NDC社発第22-369号

MHI原子力研究開発株式会社

使用前確認申請内容の変更について

令和4年11月14日付けNDC社発22-336号をもって申請（令和4年12月7日付けNDC社発22-362号をもって変更）しました使用前確認申請書の記載事項の一部を変更しましたので、核燃料物質の使用等に関する規則第2条の5第3項の規定に基づき、別紙のとおり変更の内容を説明する書類を提出いたします。

図5 無停電電源装置の遮断器開放回路図

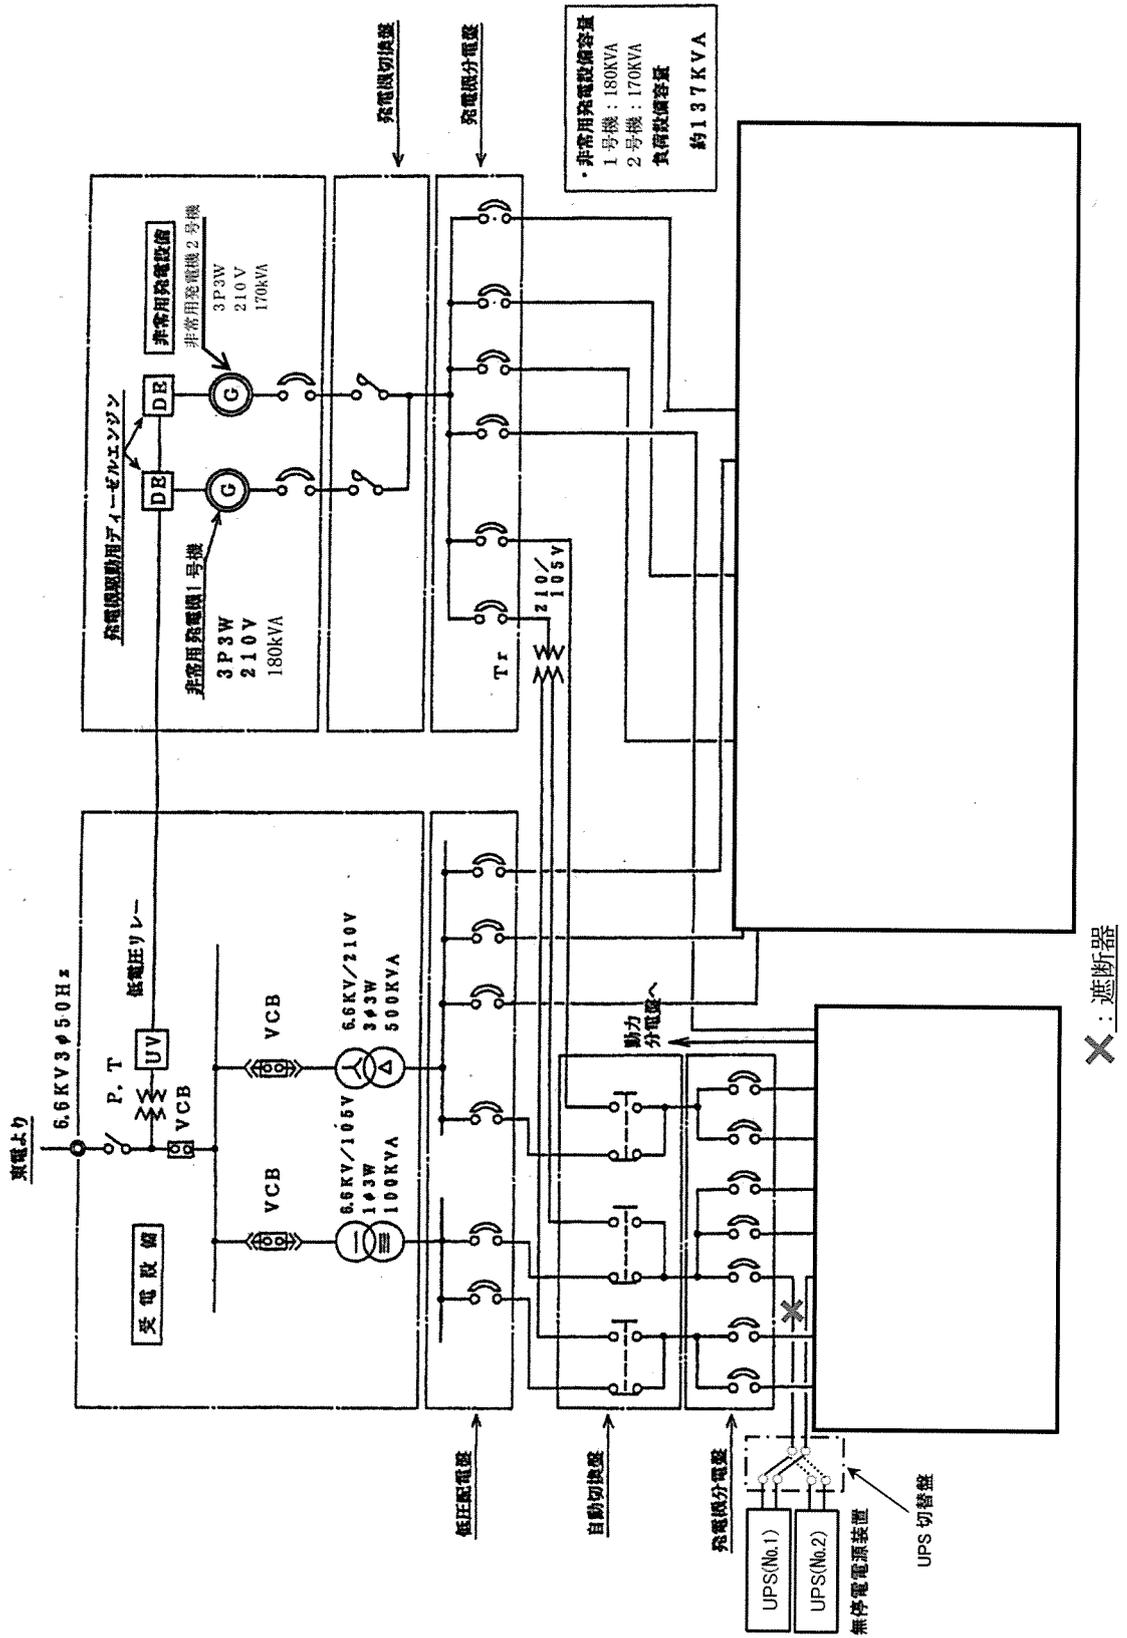
- (1) 「添付資料-4 使用施設等の技術基準等への適合に関する説明書」の「(3) 地震による損傷の防止」について、以下の変更を行う。
 - 1) 「表1 無停電電源装置の転倒評価」について、評価値及び記載の適正化を行う。
 - 2) 「表4 耐震計算で用いたパラメータ」について、記載項目の適正化を行う。
- (2) 「添付資料-4 使用施設等の技術基準等への適合に関する説明書」の「(9) 火災等による損傷の防止」について、設計条件及び設計結果に関する記載の明確化を行う。
- (3) 「図5 無停電電源装置の遮断器開放回路図」について、遮断器の位置の適正化を行う。

- (1) 評価値及び記載の適正化を図るため。
- (2) 使用施設等の技術基準への適合性を明確にするため。
- (3) 遮断器の位置の適正化を図るため。
